INSPECCIÓN DE OBRA PÚBLICA

SERVICIO DE VIVIENDA Y URBANIZACIÓN
REGIÓN DE LA ARAUCANÍA

INFORME N° 279 / 2021
24 DE AGOSTO DE 2021

INFORME FINAL N° 279, DE 2021, SOBRE
INSPECCIÓN A LA OBRA PÚBLICA
DENOMINADA “MEJORAMIENTO
GESTIÓN VIAL AVENIDA O’HIGGINS Y
DILLMAN BULLOCK, ANGOL”, A CARGO
DEL SERVICIO DE VIVIENDA Y
URBANIZACIÓN DE LA REGIÓN DE LA
ARAUCANÍA.

Fotografía N°	18
Fecha	27-11-2017
Ubicación	Avenida O'Higgins con calle La Paz.
Contenido	Extracto del proyecto de demolición, lámina 4 de 10, que muestra como el pavimento existente en esta intersección debe ser demolido y rehecho según las exigencias técnicas del proyecto en análisis.

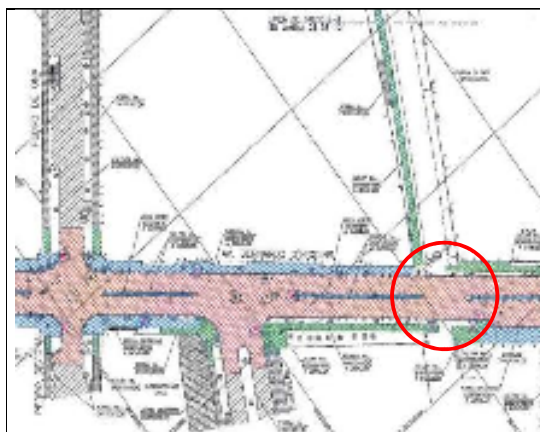
N°	PARTIDA/ ACTIVIDAD/ MATERIA	DETALLE	HALLAZGO	NORMA VULNERADA	RESPALDO
1	Autorizaciones de otros servicios.	Falta de autorización de la Empresa de Ferrocarriles del Estado.	Se comprobó que, al 24 de febrero de 2021, el SERVIU no posee autorización de la Empresa de Ferrocarriles del Estado (EFE) para intervenir parte de la servidumbre ubicada en la intersección de Avenida O'Higgins con calle La Paz. Lo anterior, fue confirmado por el Inspector técnico, señor Martin Jara Salvaré, quien requerido sobre el mentado permiso de EFE, señaló mediante correo electrónico, de 24 de febrero de 2021, que la "Autorización de EFE se encuentra en revisión y trámite por parte de esta entidad", sin que se haya pronunciado posteriormente.	- Artículos 3° y 5° de la ley N° 18.575, Orgánica Constitucional de Bases Generales de la Administración del Estado, principios de coordinación, eficiencia y eficacia. -Artículo 7° de la ley N° 19.880, de Bases de los Procedimientos Administrativos que rigen los Actos de los Órganos de la Administración del Estado, relativo al principio de celeridad, conforme al cual las autoridades y funcionarios deben actuar por propia iniciativa en el procedimiento de que se trate y en su prosecución, haciendo expeditas las actuaciones pertinentes.	Fotografías N°s 17 y 18 de anexo N° 3.

RESPUESTA DEL SERVICIO		En su respuesta, el citado Servicio informa que, mediante carta N° 21/078, de 9 de marzo de 2021, se hizo entrega de la autorización por parte de EFE para intervenir parte de la servidumbre ubicada en la intersección de Avenida O'Higgins con calle La Paz, documento que adjunta para la revisión de este Organismo Contralor.			
CONCLUSIÓN		Considerando los antecedentes proporcionados, corresponde dar por subsana la observación planteada. Lo anterior, sin perjuicio de que, en lo futuro, esa entidad deberá gestionar las autorizaciones y permisos, previo al inicio de la ejecución de sus contratos de obra, con objeto de evitar retrasos e inconvenientes en el desarrollo de los mismos por estos efectos.			
2	Funciones de la inspección técnica.	Falta de información en carátula del libro de obras.	De la revisión del libro de obras, se advirtió que el Inspector Técnico no consignó en la carátula de dicho documento el nombre de los profesionales que proyectaron las diversas especialidades del proyecto en estudio según lo exige el artículo 1.2.7 de la Ordenanza General de la Ley General de Urbanismo y Construcciones (OGUC), aprobada mediante el decreto N° 47, de 1992, del Ministerio de Vivienda y Urbanismo.	Artículo 1.2.7 de la OGUC, que establece que en la carátula o al inicio del Libro de Obras se deberá estampar o anotar como mínimo, entre otros antecedentes, los nombres de los profesionales proyectistas de instalaciones domiciliarias, urbanizaciones o de especialidades, según corresponda, al iniciarse las obras respectivas.	Folio N° 1 del Libro de Obras.
